Byggherre ARH X - Poliklinikk og dagbehandling (voksne) - NSA		
Dato/tid: 10 apr. 2025 09:30	Lokasjon:	
Ansvarlig		Klassifiseringskode
Beskrivelse Møteserie, pulje 3.2 medvirkning i funksjonsprosjektet		Neste møte i serien
Minutes of Meeting ID: 286379		
01 ☐	Agenda 1. Velkomst og formål med møte /OUS 2. Godkjenning av arbeidslogg fra møte 2 /OUS 3. Utkvittering på tilbakemeldinger fra møte 2 /OUS a. Pasientovervåking b. Vask av skop, desentralt 4. Gjennomgang av spesialfunksjoner som krever infrastruktur /ARK I henhold til utsendt liste med rom 5. Oppsummering av aksjonspunkter /PO 6. Veien videre - tilbakemelding (1 uke etter møte 3) /PO 7. Eventuelt	
02 ☐	Deltagere Se vedlagte liste over deltagere i medvirkningsmøte 3.	
03 ☐	Godkjenning av arbeidslogg fra møte 2 /OUS Ingen kommentarer - Arbeidslogg fra møte 2 godkjent	
04 ☐	Tilbakemeldinger OUS Utkvittering på tilbakemeldinger fra møte 2 / OUS a. Pasientovervåking Behov for, og nivå på pasientovervåking i poliklinikk vurderes. Nivå 3 = anestesi/intensiv Nivå 2 = intermediær Nivå 3 = basale parametre, typisk sengepost Av hensyn til pasientsikkerhet og forenklet arbeidshverdag er det behov for elektronisk overføring av medisinske

01 - 04.01.010 Undersøkelse og behandling, hjerte ekko (likt utstyr som 04.01.038)

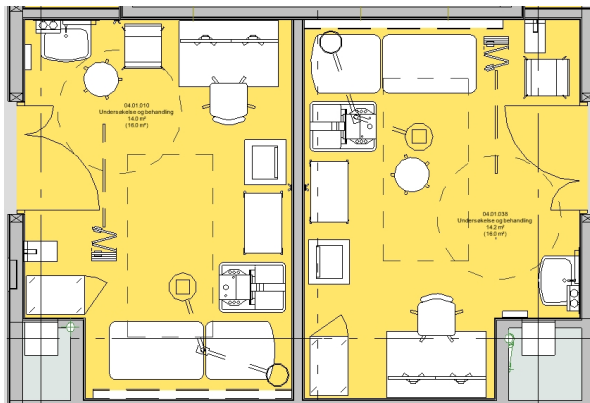
Rommets primærfunksjon: Hjerte ultralyd (ekko).

- Pasienten ligger på bære eller i seng. 2/3 av dagens pasientene er inneliggende og kommer i seng. Dette stiller krav til dørbredde, som er ivaretatt både i program og på tegning

- Pasienten ligger på høyre side under undersøkelsen. Både ekko maskinen med tilkoblinger og behandler skal lokaliseres på pasientens /bårens /sengens høyre side

- Vinduer må kunne blendes for økt lesbarhet på skjermer - Er ivaretatt i program

- Arbeidsbordet planlegges tilsvarende som vist i dagens ekko-rom - 1200 x 800

RFP beskrivelse i 04.01.010 og .038 er oppdatert slik:

"Rommet er tilrettelagt for ultralyd av hjerte (ekko) på bære eller i seng.

Pasienten ligger på høyre side under undersøkelsen.

Både ekko maskinen med tilkoblinger og behandler skal lokaliseres på pasientens / bårens /sengens høyre side" (Fanny Sæthre)

Oppdatert etter skisse og programmering. Hvis seng inn, må bære ut. 1 stk.

besøksstol. Utsnitt tegning lagt ved. (Henriette Steineger)

01 - 04.01.005 Undersøkelse og behandling, hjerte AKG (likt utstyr som 04.01.033)

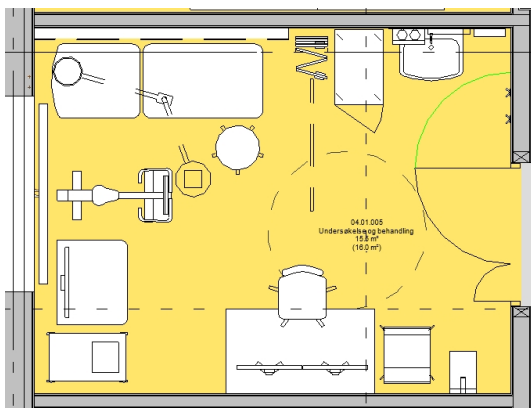
Rommets primærfunksjon AKG.

Behandler og AKG modul rack med PC, skjerm og tilkoblinger skal plasseres på sykkelens høyre side.

Plassering av AKG og benk - OK

Avansert defibrillator - OK

Pasientseng skal kunne kjøres inn i rommet - Dør bredde er OK

Undersøkelseslampe over hodeende på US benk beholdes for generalitet.

RFP beskrivelse i 04.01.005 og .033 er oppdatert slik:

"Rommet tilrettelegges for arbeids EKG.

Behandler og AKG modul rack med PC, skjerm og tilkoblinger plasseres på sykkelens høyre side." (Fanny Sæthre)

Tegnet etter programmering. 1 stk. besøksstol. Legger ved tegning (Henriette Steineger)

01 - 04.01.070 Undersøkelse og behandling, hjerte PM kontroll (likt utstyr som 04.01.025 og 04.01.030)

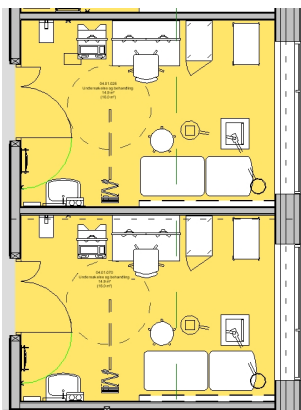
Rommets primærfunksjon PM kontroll.

- Undersøkellesbenk foreslås plassert til høyre når man kommer inn i rommet
- Pasienten ligger på benk under PM kontrollen. PM kontroll rack med tilkoblinger og behandler plasseres på pasientens høyre side.
- Behov for en liten stasjonær (ref. OUS 11.4.25) og en mobil arbeidsplass
- En klappstol på vegg er tilstrekkelig
- Undersøkelseslampen ved hodeende på US benk

De viste rommene (04.01.070, 04.01.025 og 04.01.030) ligger i kjernen av bygget, uten vindu. Personell som jobber med PM kontroll har fulle lister, og sitter derfor i rommet hele dagen. Ønskelig å flytte til rom med dagslys. Vurdere å bytte med 04.01.010 og 04.01.038

RFP er supplert i 04.01.070, 04.01.025 og 04.01.030 slik:

"Rommet tilrettelegges for pacemakerkontroll (PM kontroll). Pasienten ligger på benk under PM kontrollen. PM kontroll rack med tilkoblinger og behandler plasseres på pasientens høyre side." (Fanny Sæthre)

Flytting utført (Henriette Steineger)

Utstyrsliste oppdatert, planløsning justert. Tegnet planløsning vedlagt. (Henriette Steineger)

Generelt:

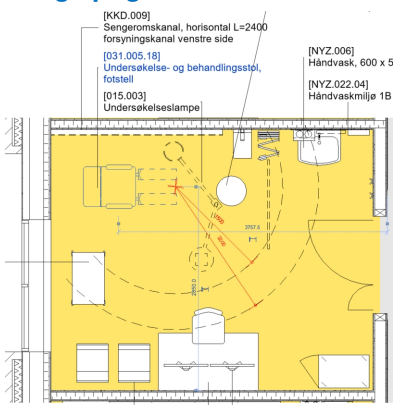
- KNF undersøkelsesrom må ha plass til 2-3 med-tekk traller med nevrofysiologisk utstyr på én side av rommet, og en undersøkelsesbenk på hjul på den andre siden.

- Behandler som sitter ved takhengt uttakssentral med tilkoblet nevrofysiologisk utstyr, skal kunne sitte stille og dreie benken 360 grader, slik at pasienten kan undersøkes fra begge sider uten å gå av benken.

- Undersøkelsesbenken skal være helt manuell uten noen form for elektrisk tilkobling (grunnet elektrisk støy).

- Varmelamper må ha hev/senk funksjon og lokaliseres over undersøkelsesbenken

Planutsnitt 04.01.380 Vaskerom, TØ

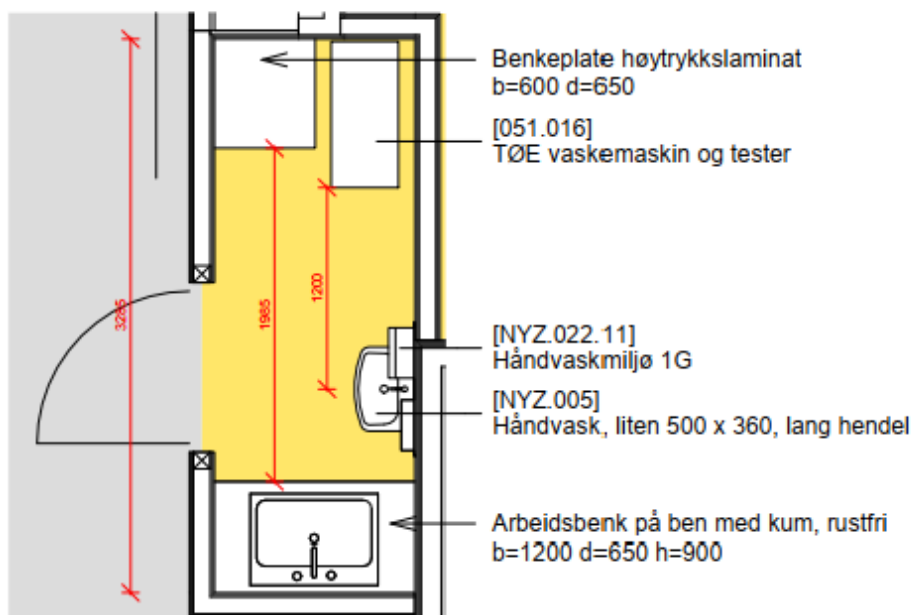
Videresender fra Henni foreløpig romskjema for 04.01.380 Vaskerom TØE.

Tegningen viser hvilke avstander som er mulig å oppnå mellom ren og uren sone.

EKSEMPEL PLANLØSNING NYE AKER UNDERSØKELSESRØM EKKO

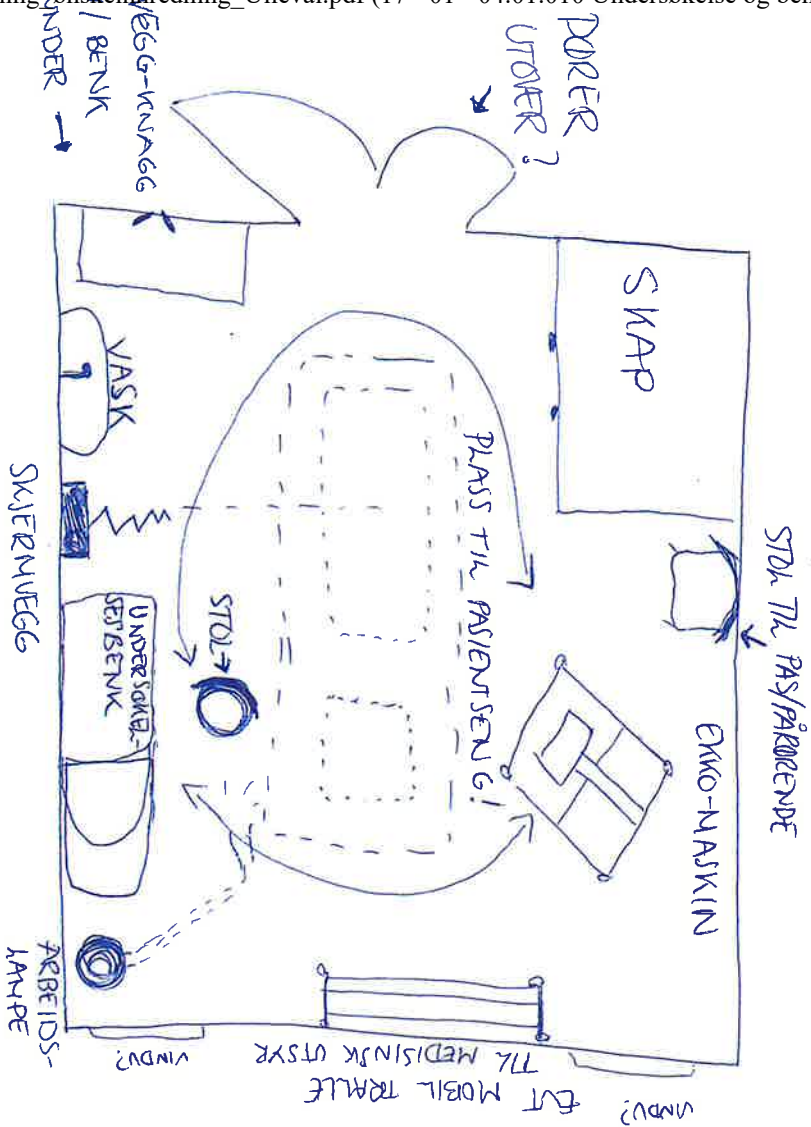
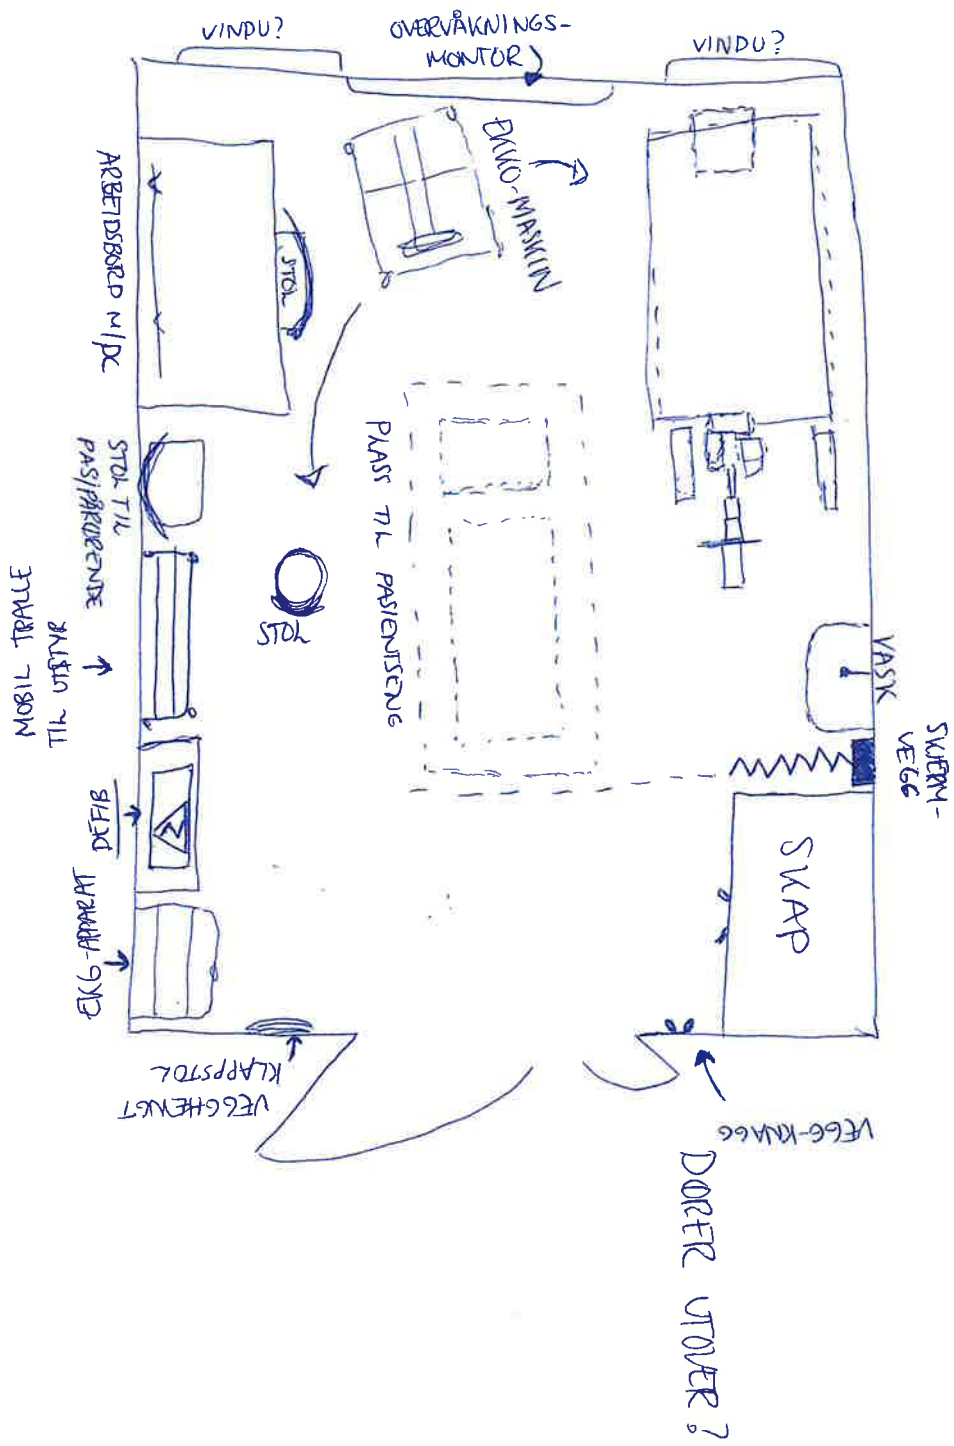
- TRENGER IKKE ARBEIDSBORD M/ PC PÅ DETTE ROM. ØNSKET EGGET ROM TIL DETTE IFELESSKAP FOR Å KUNNE ØKOFTE.
- MÅ HA Plass TIL Å KUNNE HA PASIENTSENG I MIDTEN AV ROMMET, OG DERMED OGSÅ Plass TIL Å KUNNE FLYTTE EKKOMASKIN OG STOL PERENTER-
- OBS PERFOR PlassERING AV STROM/NETT-UTTAK-

FIG - ekspedisjon (fra RAD)

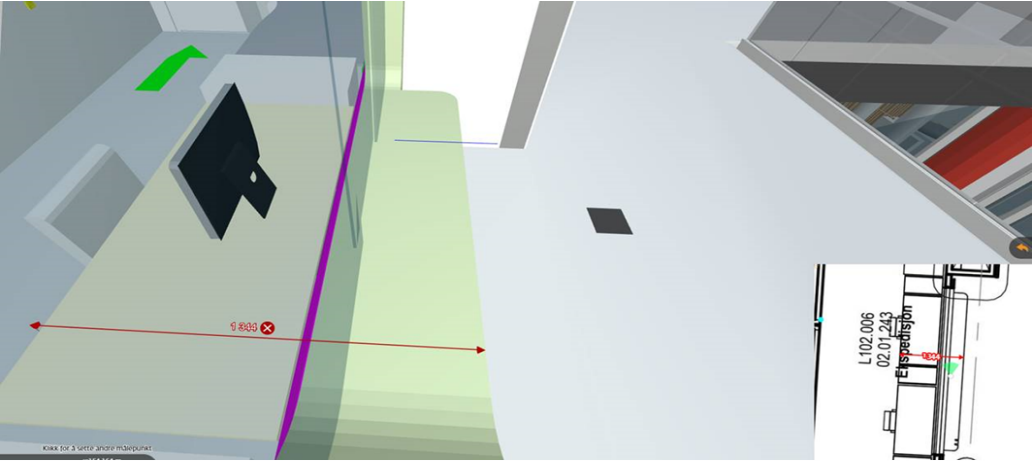
- 2 (ev. 4 betalingsterminaler avhengig av om DIPS og Sectra på dette tidspunktet kan bruke samme)
- En printer
- 2 skannere til skanning av papirskjema
- 3 telefoner (1 hvis vi har Trio systemet (Den må være koblet til minst en telefon)
- Sikkerhetsalarm (knapp)
- Klokke på veggen
- Oppslagstavle på veggen (hvis vi må være så detaljerte her) / Whiteboard
- Håndvask

Minner om behovet for å se på KRN ekspedisjonen mot Nordøst, vil nok ha funksjon for øvrige poliklinikker også. Viktig å få snudd luken mot pasientflyten.
